Umweltinstitut München e.V. · Goethestr. 20 · 80336 München

München, den
23.06.2021

Stellungnahme betreffend der grenzüberschreitenden Umweltverträglichkeitsprüfung zur Laufzeitverlängerung der belgischen Kernreaktoren Doel 1 und Doel 2

Grafik 1: Wetterbedingtes Risiko einer Kontamination über 37 Kilobecquerel per m² Cs-137 für Europa (Quelle: flexRISK)

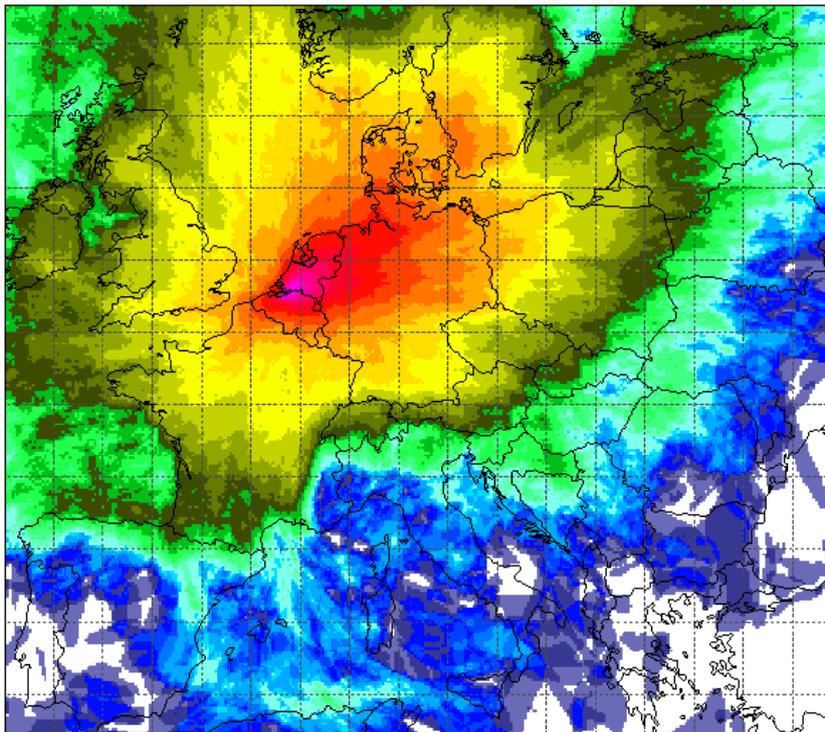
Auswirkungen schwerer Unfälle
Für den Fall eines Atomunfalls am AKW Doel 1 hat das flexRISK-Forschungsprojekt das wetterbedingte Risiko einer Kontamination mit Cs-137 in Europa modelliert. Angenommen wird eine Freisetzung von 45.93 PBq⁴ Cs-137. Ein solcher Quellterm könnte aus einem schweren Unfall resultieren, bei dem das Containment versagt und Radioaktivität direkt in die Umgebung freigesetzt wird.

Grafik 1 zeigt das wetterbedingte Risiko einer Kontamination mit Cs-137 von über 37 Kilobecquerel Cs-137 per m² in Europa, im Falle eines solchen Unfalls.⁵ Nach der Reaktorkatastrophe in Tschernobyl, wurden in der früheren Sowjetunion Gebiete, die mit 37 kBq Cs-137/m² oder mehr belastet wurden, als „kontaminiert“ eingestuft.

Das höchste Risiko der Kontamination durch einen schweren Unfall in Doel 1 (oder Doel 2) liegt in Belgien und den Niederlanden, gefolgt von Deutschland, Luxemburg, Dänemark, Frankreich, Schweden, sowie allen anderen europäischen Ländern bis etwa 1.000 km Entfernung. Der Wind bläst vorwiegend in Nord-Östlicher Richtung. Das Risiko fällt in über 1.000 Kilometern nicht auf Null ab - ganz Europa könnte bei bestimmten Wetterbedingungen kontaminiert werden.
